## Zastąpienie tłumika drgań 535 0117 10 sprężetkiem alternatora 535 0105 10

Marki pojazdów:  
Dacia, Renault

Nr. LuK -AS stary 535 0117 10  
Nr. LuK -AS stary 535 0105 10

INA 0026

Fot.3: Wymiana

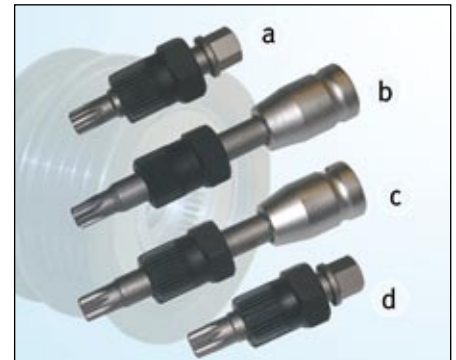
Tłumik drgań o nr LuK-AS: 535 0117 10 (fot. 1) jest wycofany z produkcji i zastąpiony sprężetkiem alternatora: 535 0105 10 (fot. 2).

1. zdjąć pasek wieloklinowy
2. sprawdzić wszystkie elementy układu pod kątem uszkodzeń, ew. wymienić
3. zdemontować oryginalne koło pasowe alternatora (fot. 3)
4. zamontować sprężetko 535 0105 10, stosując odpowiedni klucz (fot. 4)
5. założyć na sprężetko ostonkę – zwrócić uwagę na jej właściwą pozycję
6. zamontować pasek wieloklinowy
